Số: 40-CV.ĐDTL

“V/v: xử lý hồ sơ thiết kế dự án Khu ĐTM
Xuân An”

Chủ đầu tư Công ty Cổ phần Đầu tư và Xây dựng Đông Dương Thăng Long đề nghị đơn vị thiết kế Công ty cổ phần tư vấn xây dựng Thành Nam điều chỉnh lại hồ sơ thiết kế bản vẽ thi công hạng mục Thoát nước mưa theo hướng phù hợp với ý kiến của Sở Xây dựng là đảm bảo kết nối được ra hai cống hiện trạng trên đường Gia Lách, đồng thời không làm ảnh hưởng đến thực tế các đường cống Thoát nước mưa đã thi công. Theo đó một số đường cống thoát nước mưa (tuyến 8B...) điều chỉnh hướng thoát nước và cao độ dòng chảy theo bản vẽ tổng thể mặt bằng thoát nước mưa. Đề nghị đơn vị tư vấn thiết kế điều chỉnh theo bản vẽ kèm theo.

DƯỜNG CỐNG TỈNH THEO QH CHUNG

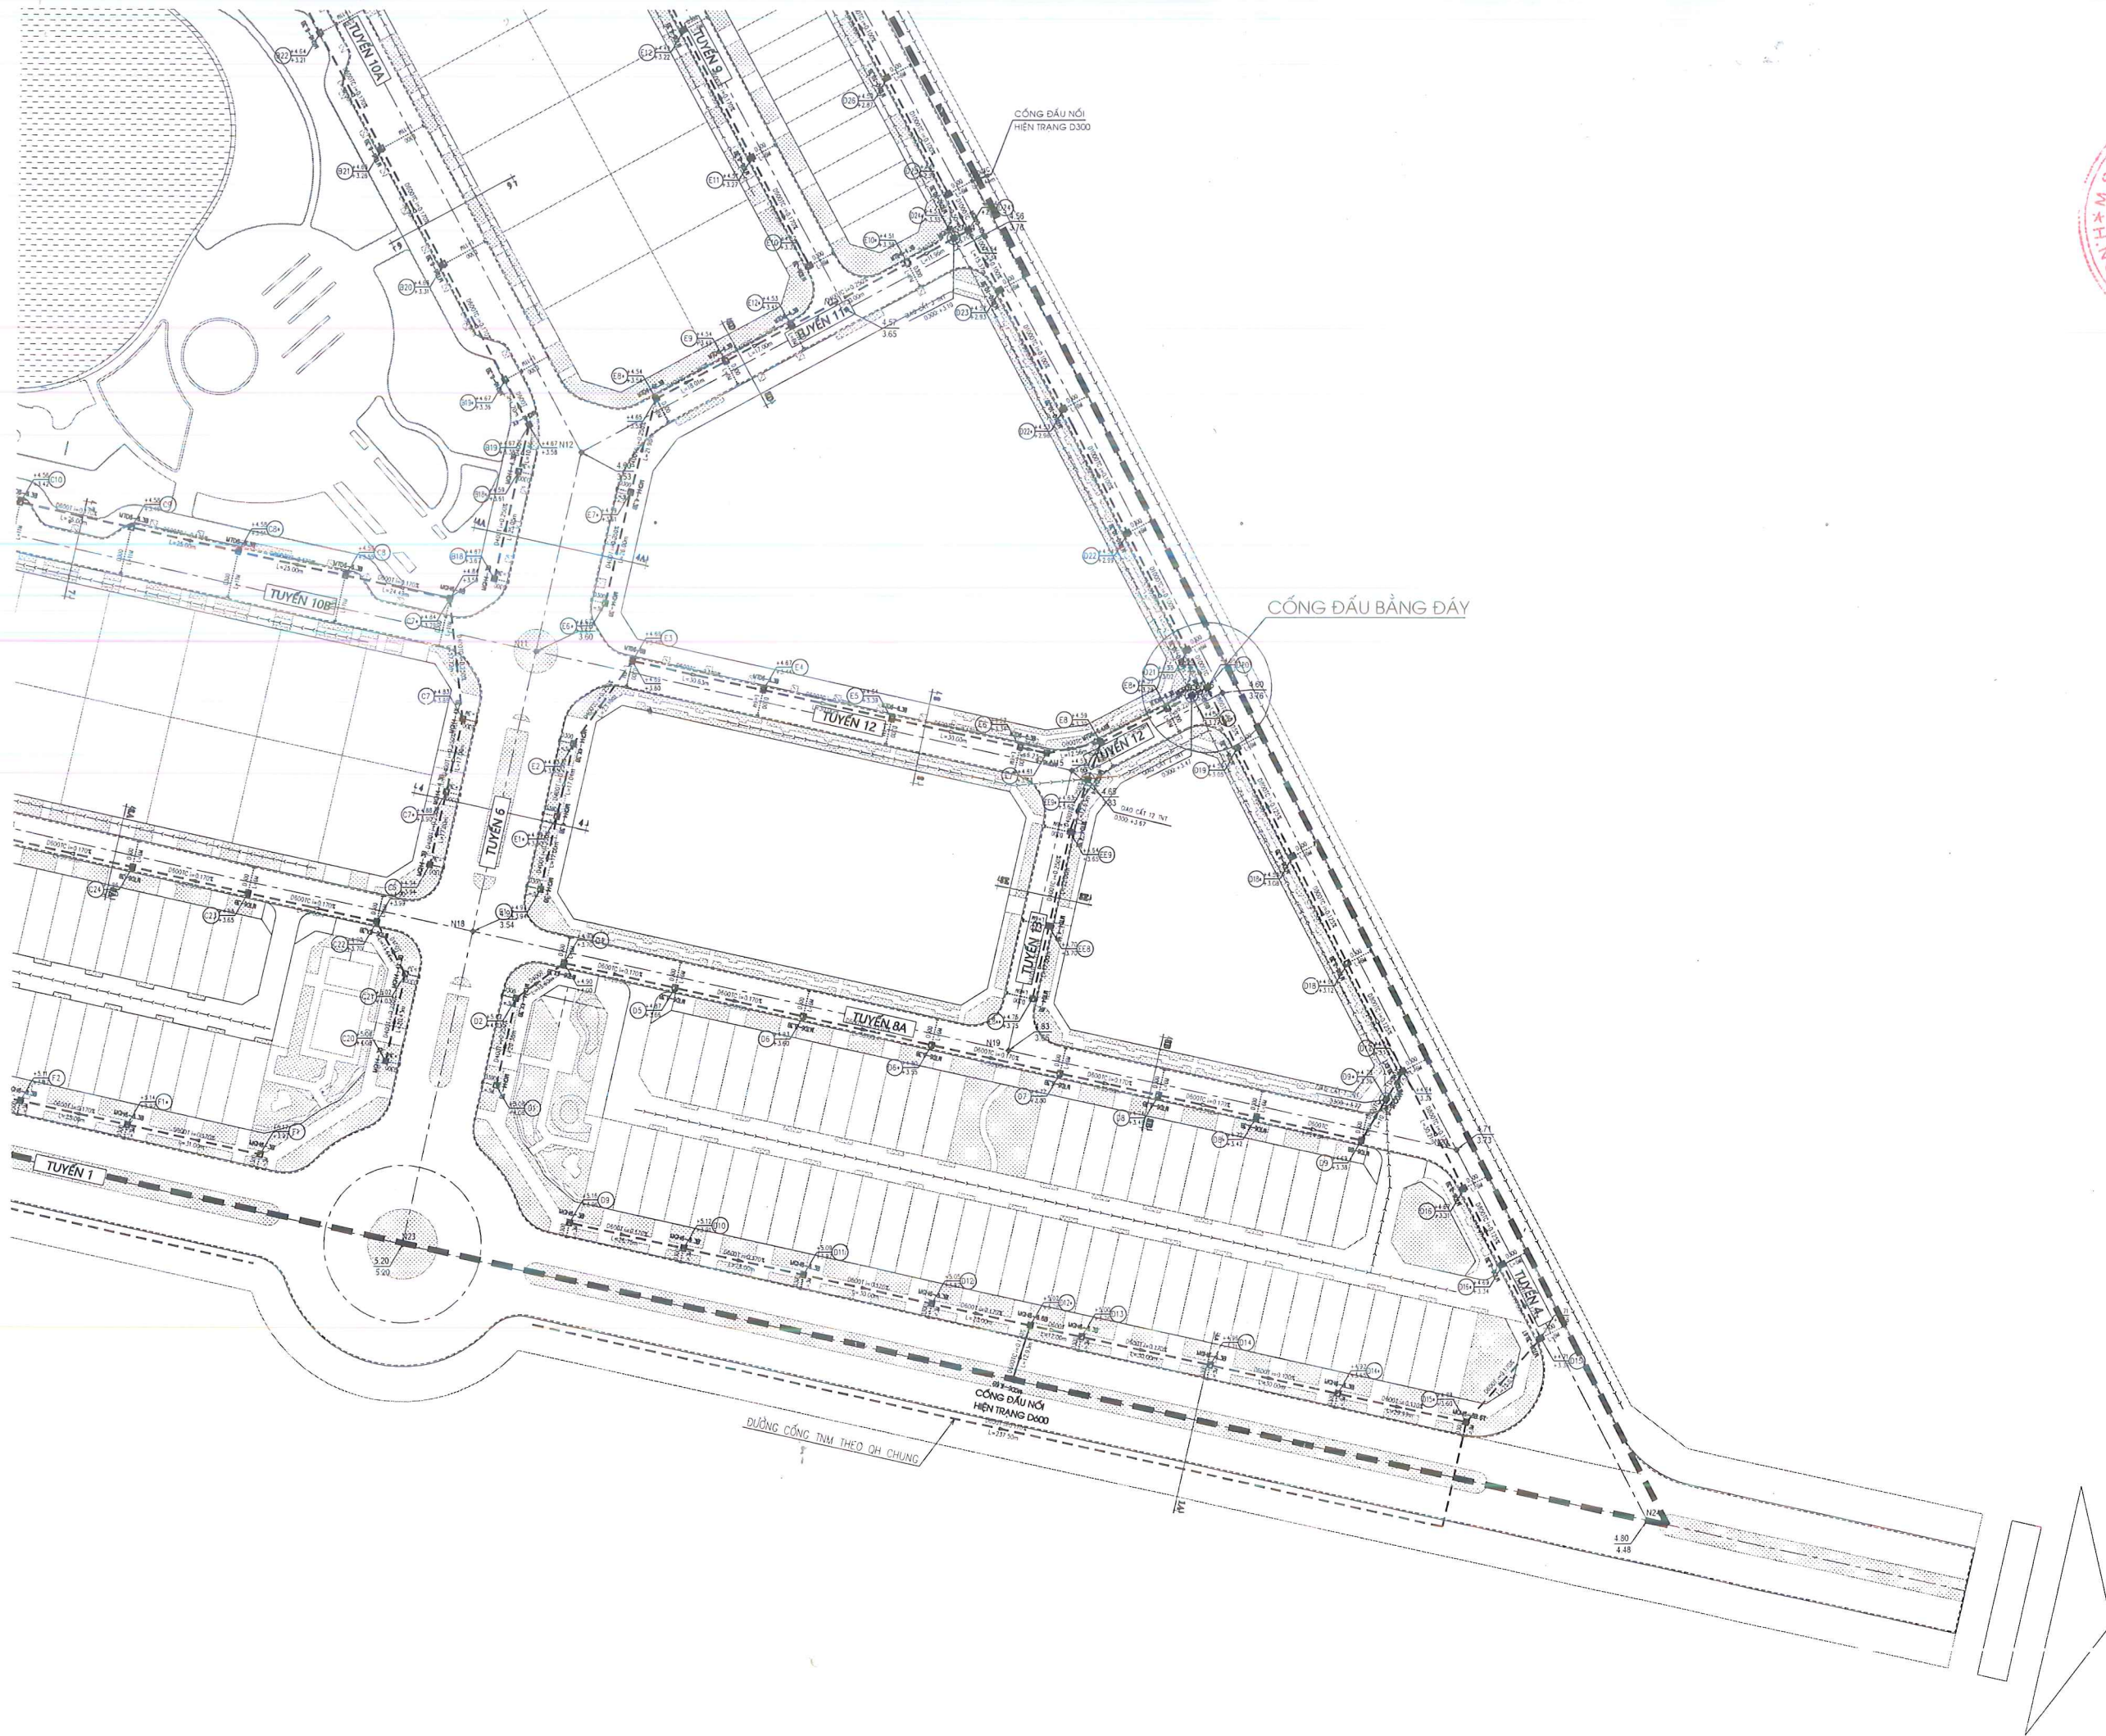
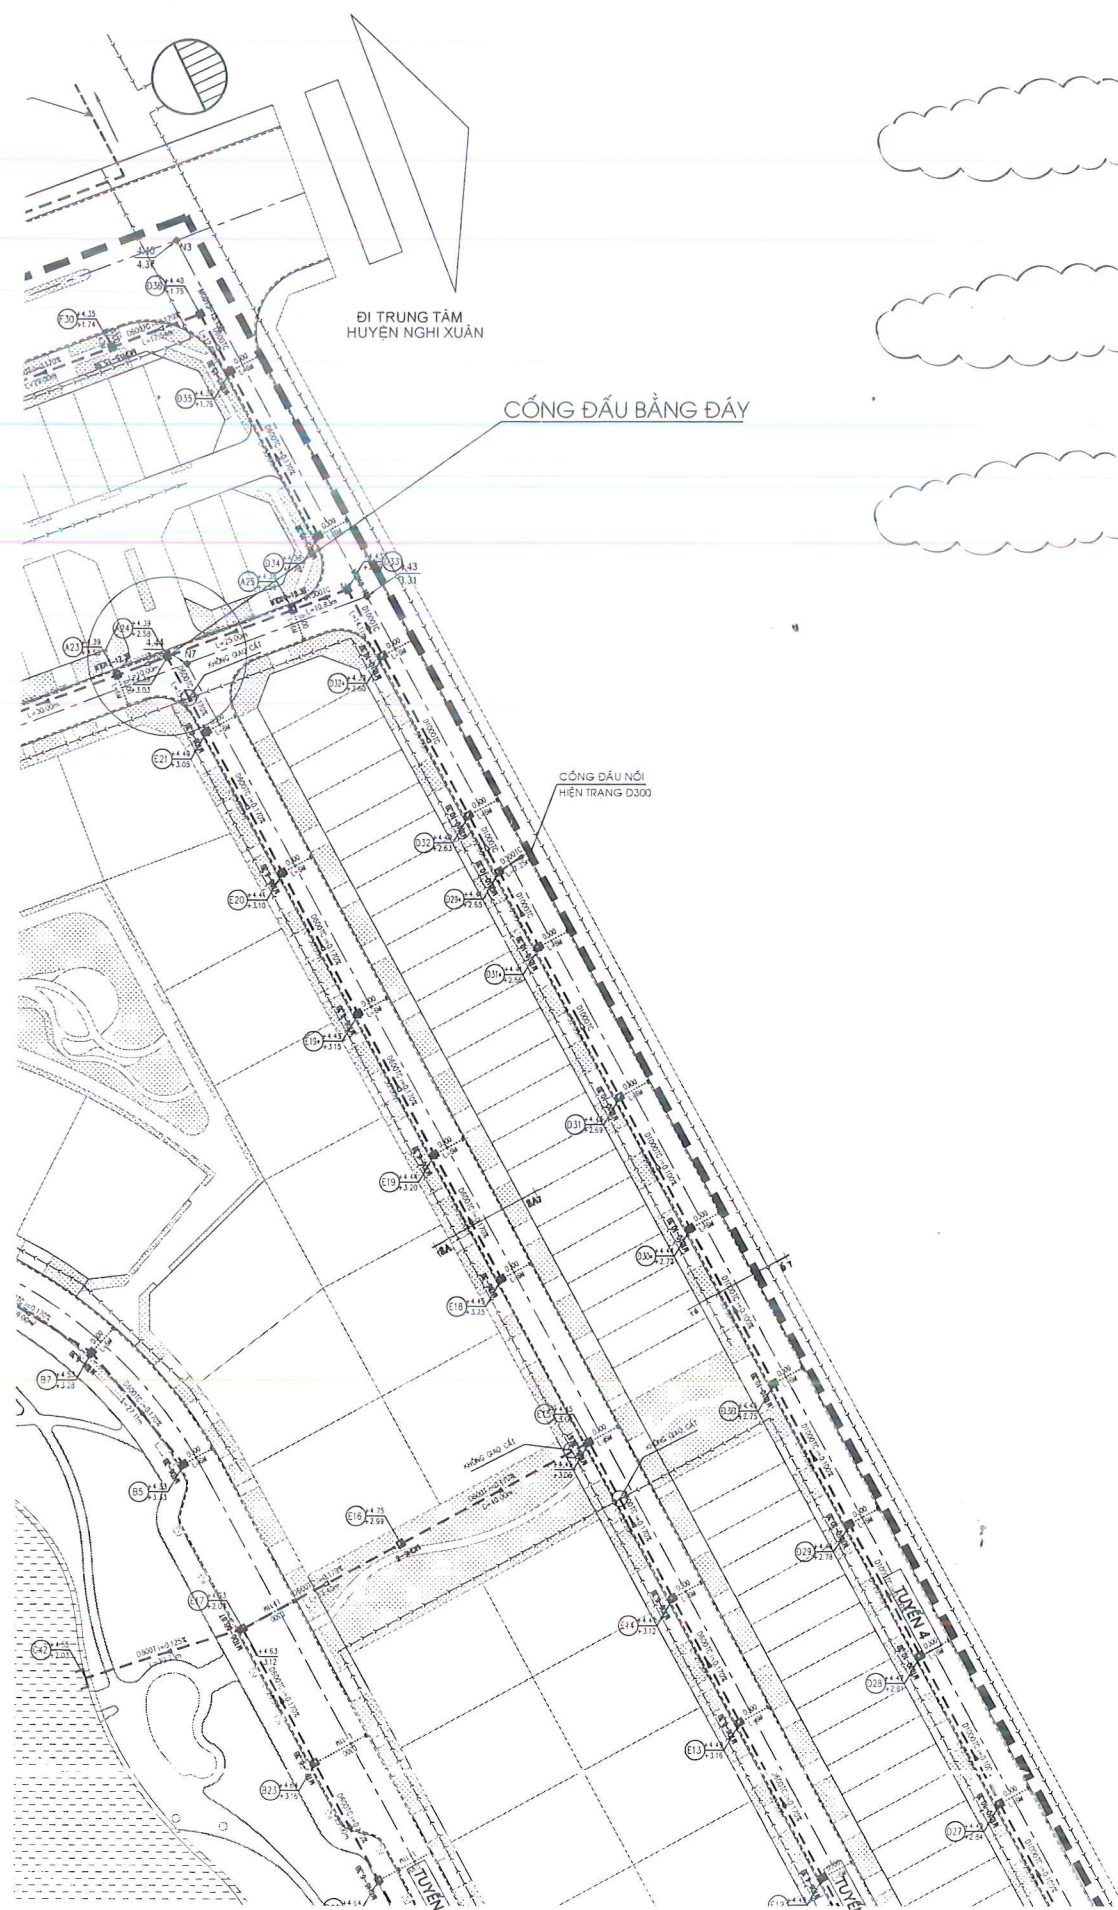
CÁC ĐOẠN CỐNG CÓ ĐỘ DỐC DỌC NHỎ HƠN ĐỘ DỐC TỐI THIỂU 1/D, THAY ĐỔI HƯỚNG THOÁT

CÁC ĐOẠN ỐNG THAY ĐỔI CAO ĐỘ VÀ KHẨU ĐỘ SO VỚI HỒ SƠ ĐÃ XUẤT (THI CÔNG THEO)

ĐOẠN CỐNG BỔ SUNG TĂNG CƯỜNG THOÁT NƯỚC
